FIND YOURSELF｜敷地全体設計 修正版 v3

原本を保護した新しい設計版。ゲーム未実装・ユーザー最終承認前。

v2→v3｜修正範囲と変えていない基準

A館周辺：新来客口2か所・A南車路修正

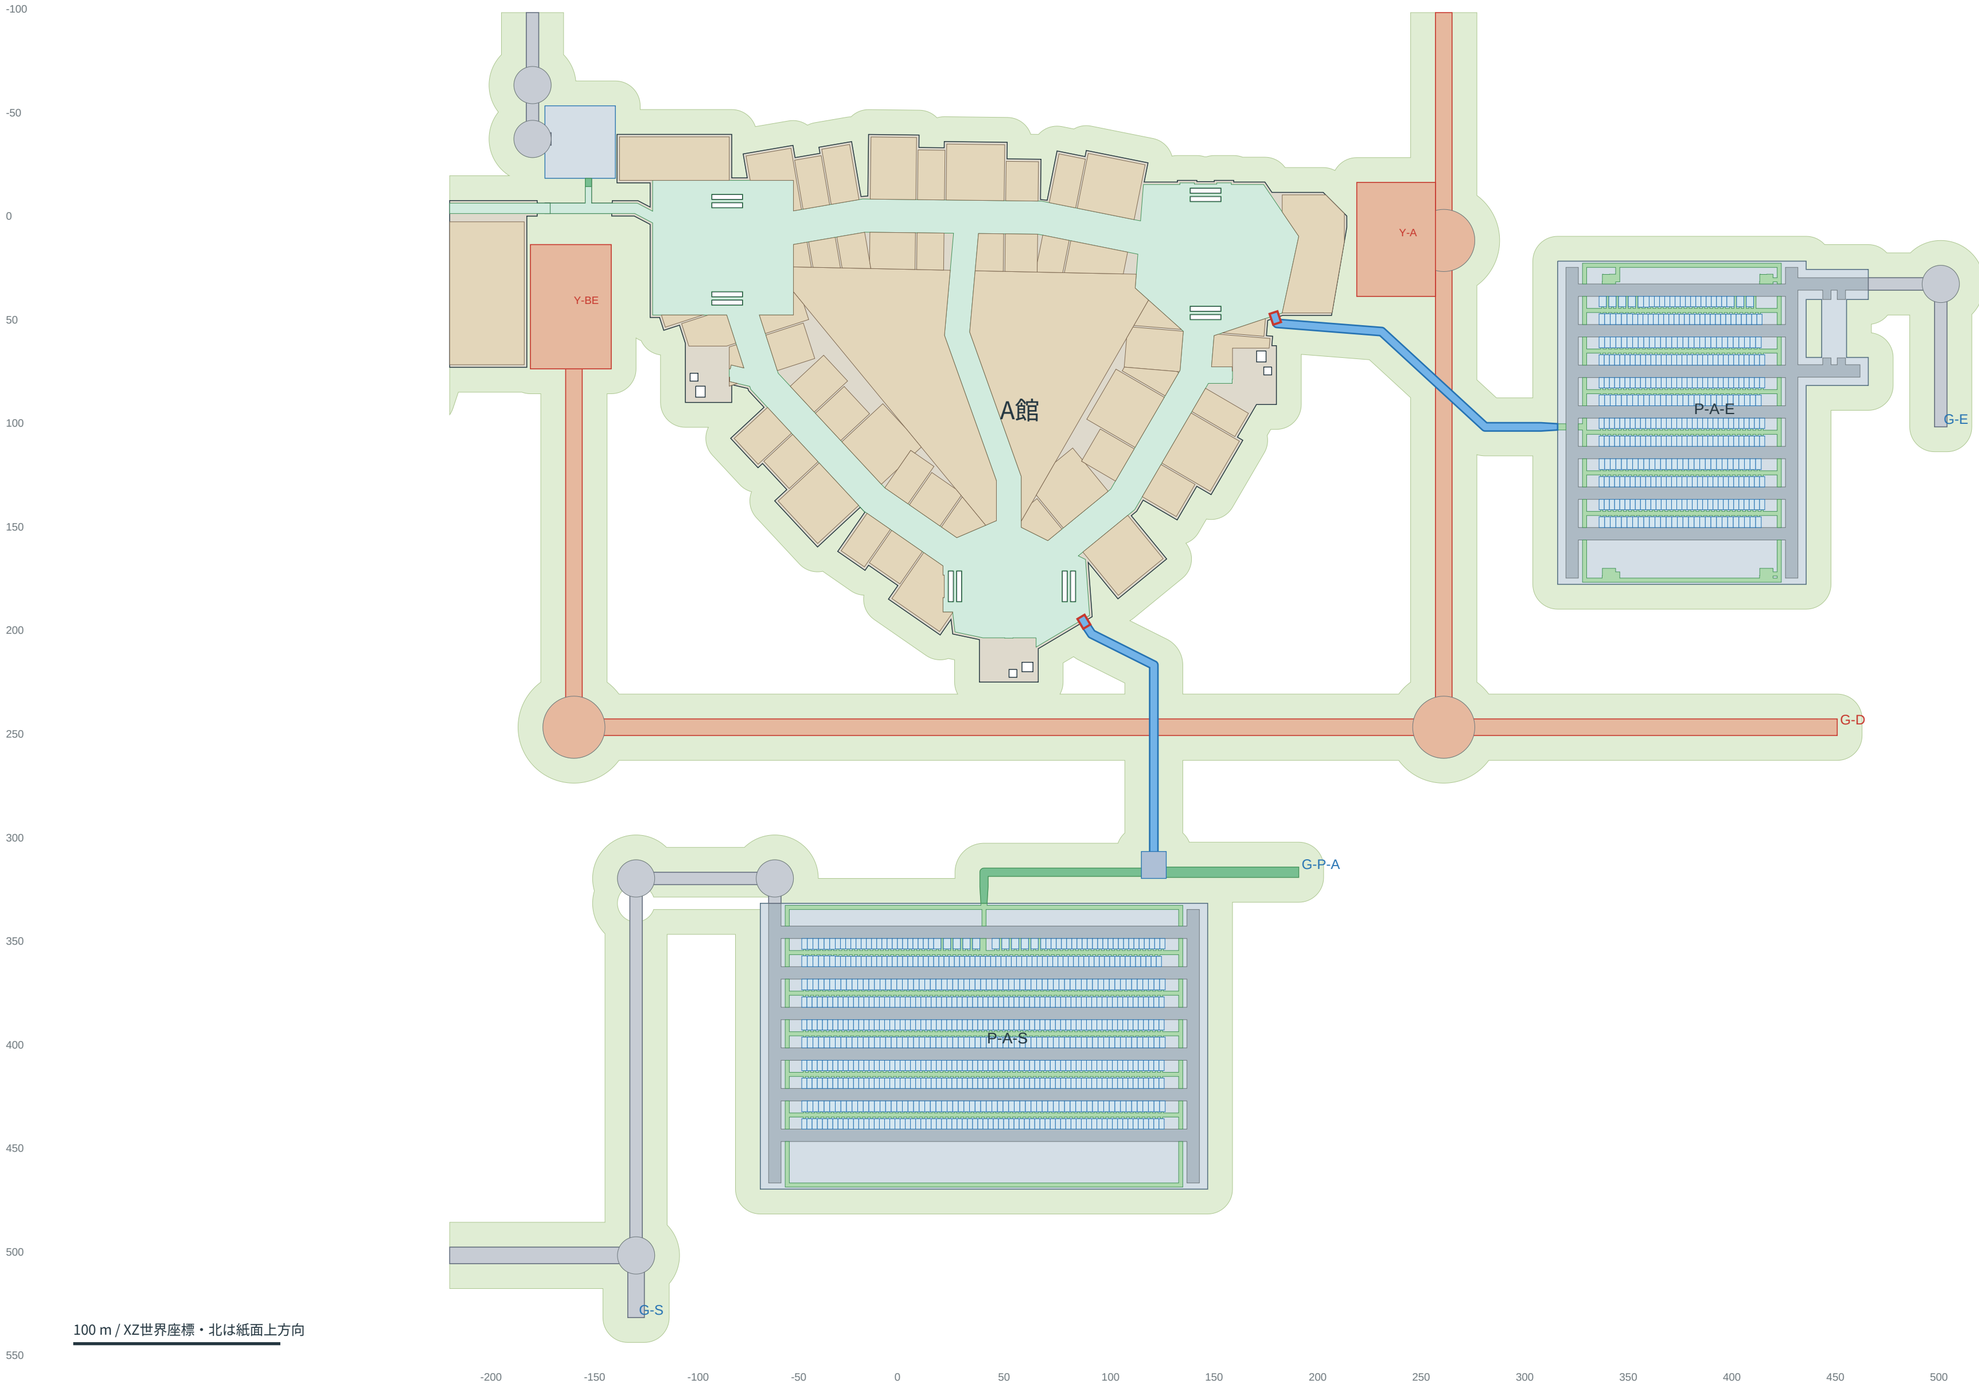
車両：A南平面の入口を敷地境界に沿う横向き接触から、入口法線に沿う12m直線アプローチへ修正。B東はトラックを西へ無理に曲げず、搬入専用縦車路上の停止へ整理。B西は停止位置を0.3m手前へ。

追加来客入口｜B-NEW-SW-CUSTOMER-1F

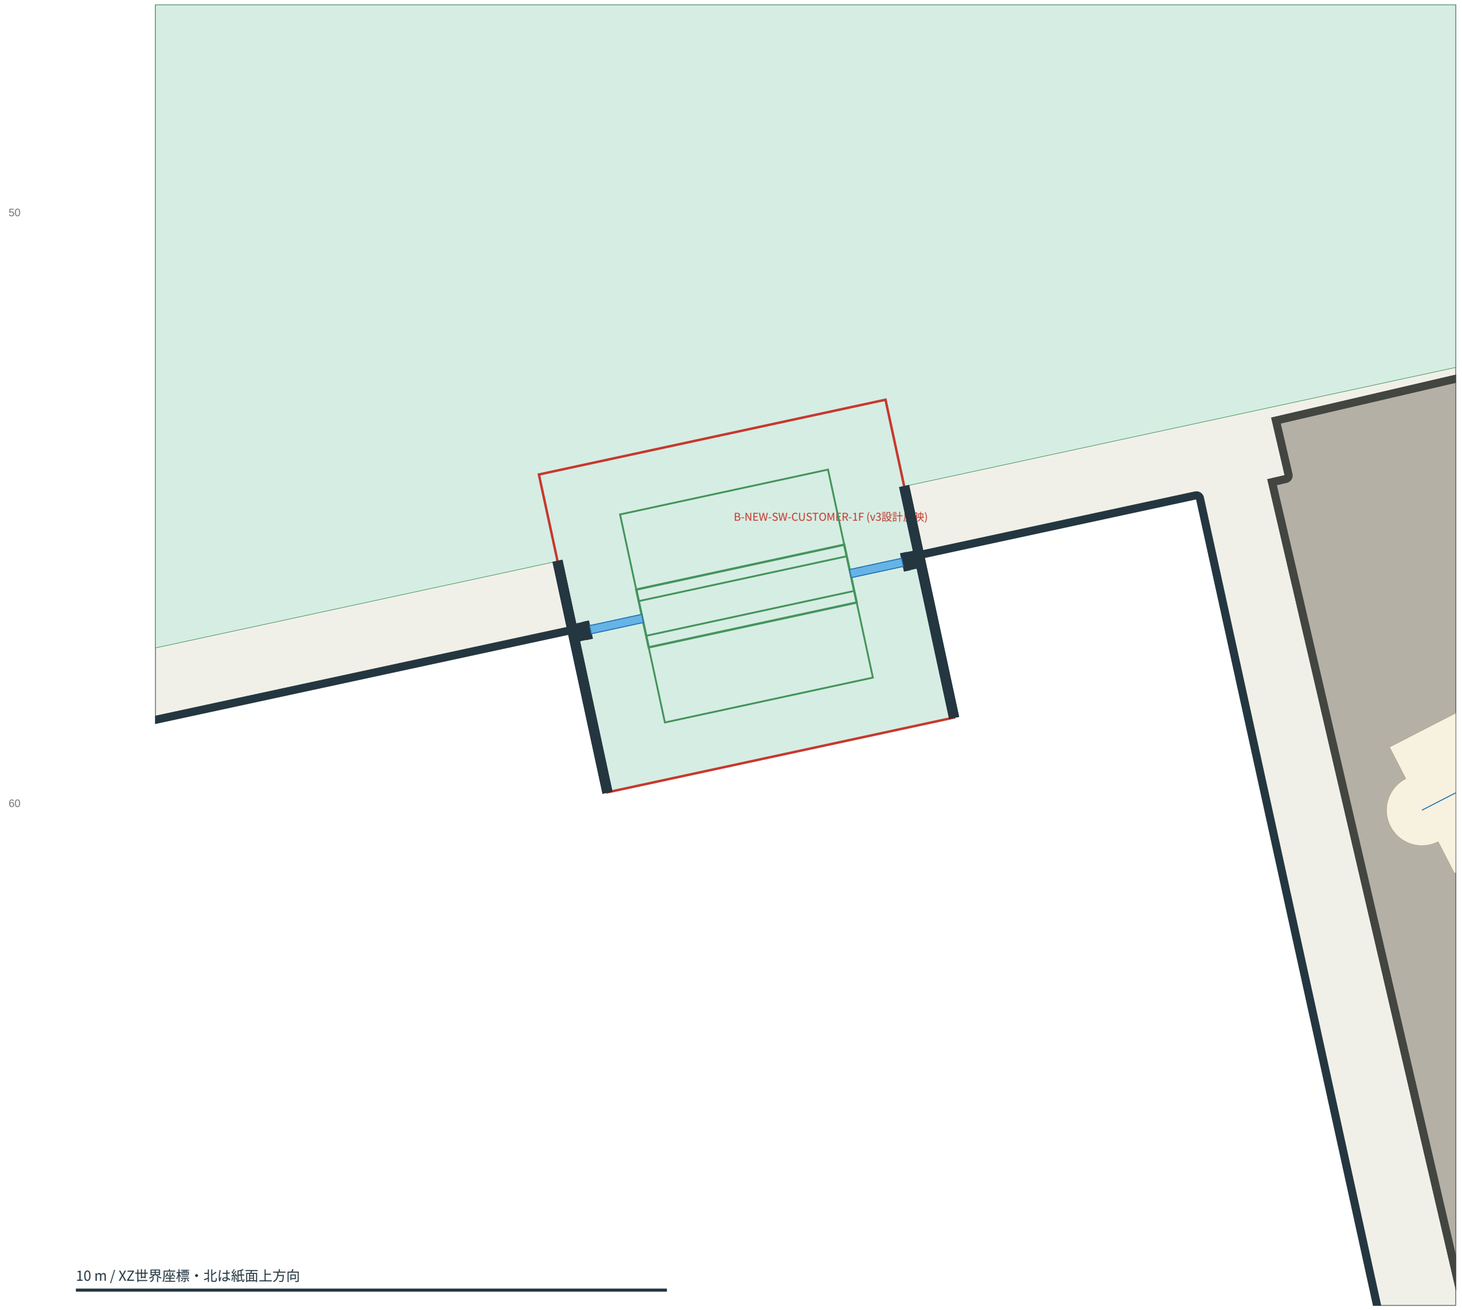
開口/扉/枠/玄関床/待機床をv3へ統合。開扉状態の歩行可能領域を再検査。

有効幅 3.6m／躯体開口 5.64m／枠外寸 5.60m

扉高 2.8m／玄関幅 6.0m／段差0m

躯体孔は枠外寸より左右各2cm大きく取り、取付部を充填。扉枠と玄関側壁の間も壁パネルで閉じ、隙間を残しません。

4枚テレスコピック自動引戸。開扉パネルは両側の収納部に置き、有効開口へ張り出しません。

緑矩形＝両側1.5m待機床。開扉時の壁/枠/パネルと重ならず、構造床に支持されることを確認。

追加来客入口｜A-NEW-EAST-2F

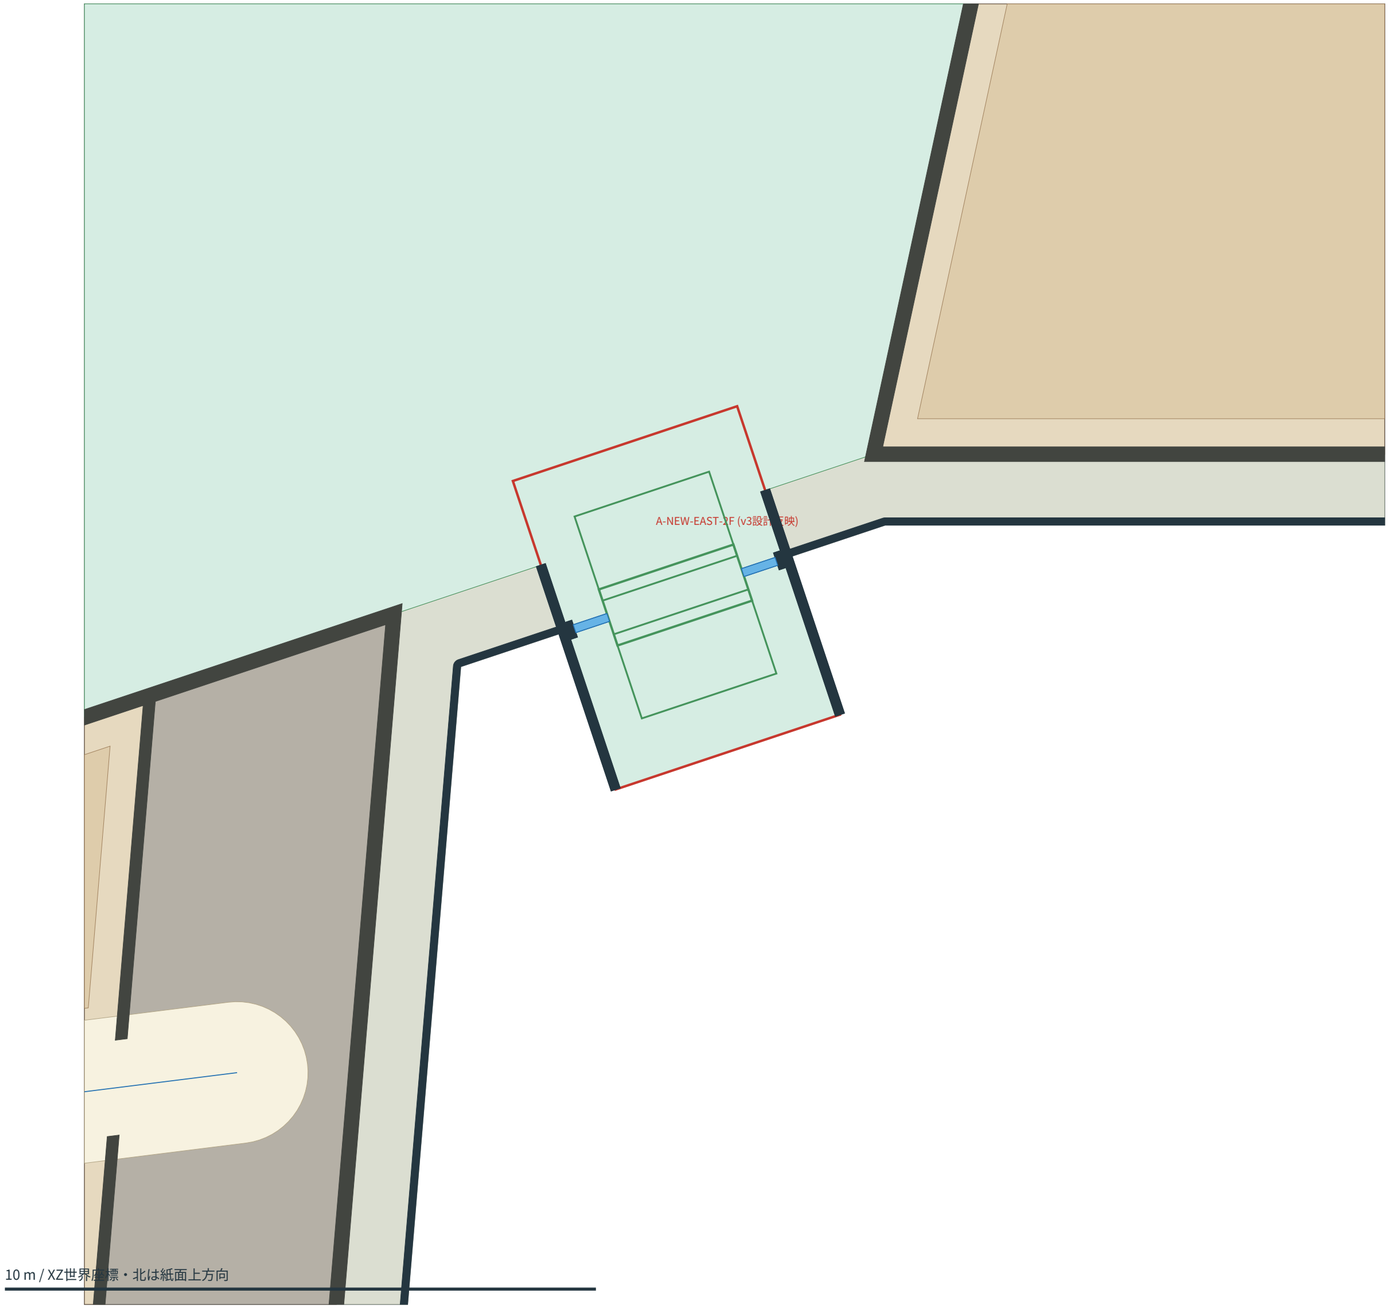
開口/扉/枠/玄関床/待機床をv3へ統合。開扉状態の歩行可能領域を再検査。

有効幅 2.4m／躯体開口 3.84m／枠外寸 3.80m

扉高 2.6m／玄関幅 4.0m／段差0m

躯体孔は枠外寸より左右各2cm大きく取り、取付部を充填。扉枠と玄関側壁の間も壁パネルで閉じ、隙間を残しません。

4枚テレスコピック自動引戸。開扉パネルは両側の収納部に置き、有効開口へ張り出しません。

緑矩形＝両側1.5m待機床。開扉時の壁/枠/パネルと重ならず、構造床に支持されることを確認。

追加来客入口｜A-NEW-SOUTH-2F

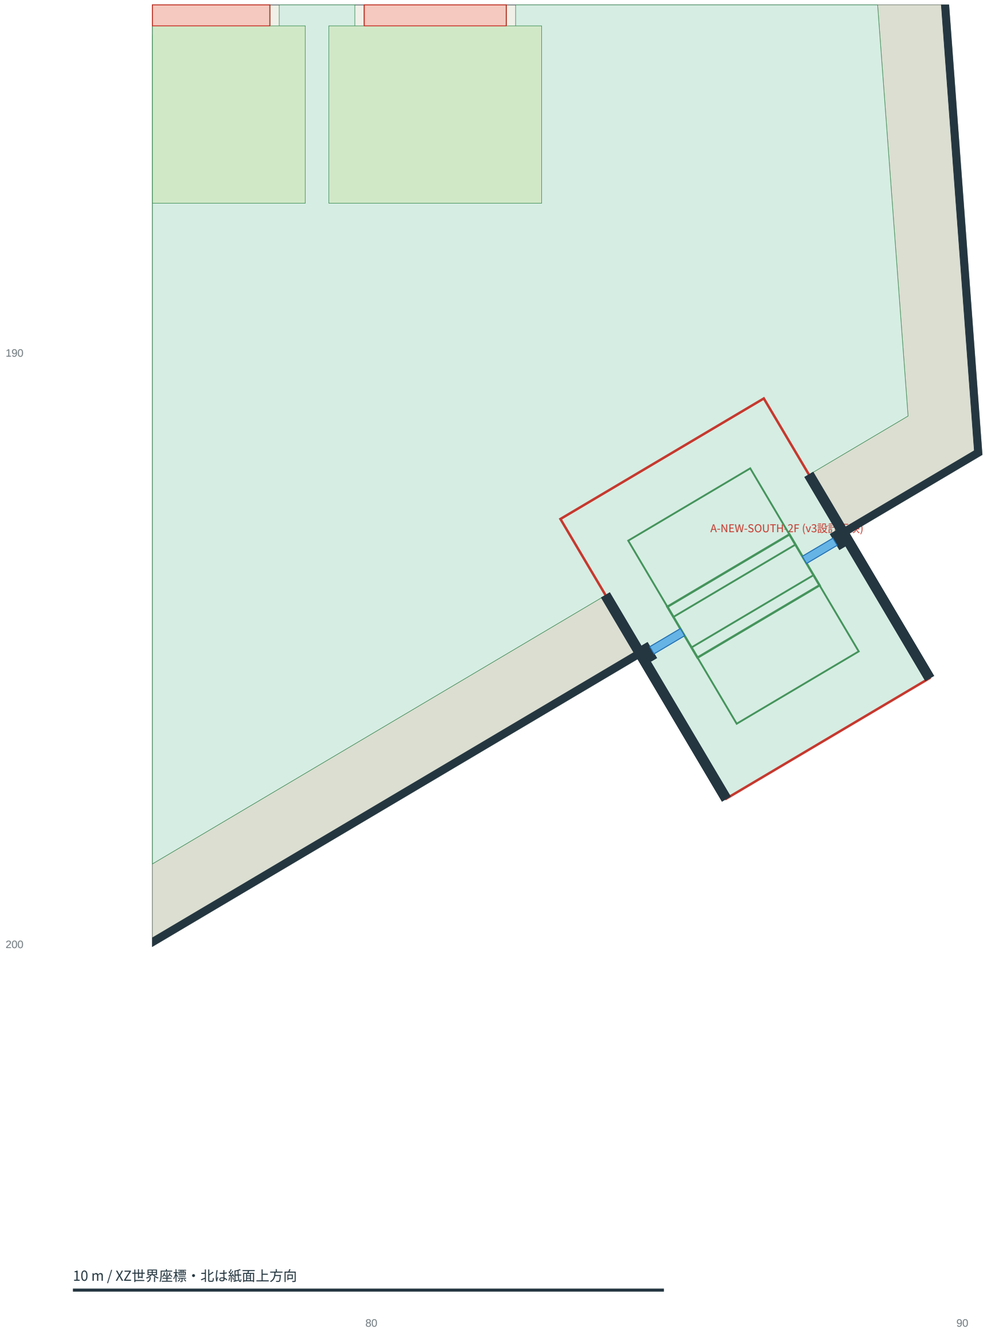
開口/扉/枠/玄関床/待機床をv3へ統合。開扉状態の歩行可能領域を再検査。

有効幅 2.4m／躯体開口 3.84m／枠外寸 3.80m

扉高 2.6m／玄関幅 4.0m／段差0m

躯体孔は枠外寸より左右各2cm大きく取り、取付部を充填。扉枠と玄関側壁の間も壁パネルで閉じ、隙間を残しません。

4枚テレスコピック自動引戸。開扉パネルは両側の収納部に置き、有効開口へ張り出しません。

緑矩形＝両側1.5m待機床。開扉時の壁/枠/パネルと重ならず、構造床に支持されることを確認。

車体掃引｜CAR-A-S

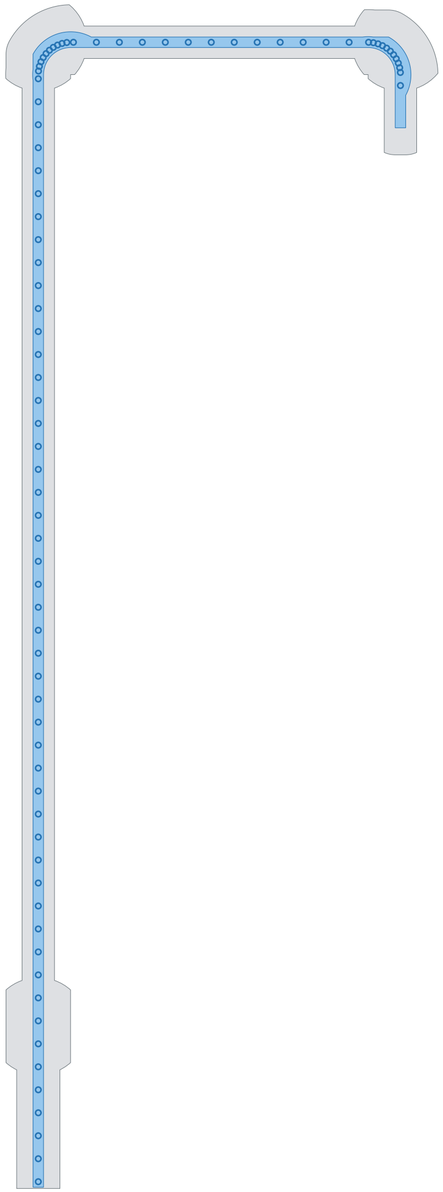
入口法線：A南は旧横付けから12m直線で正対する入口へ。B東トラックは縦車路上停止で不要な西向き屈曲を整理。B西の停車位置は0.3m手前に修正し、車体前端の余裕を確保。
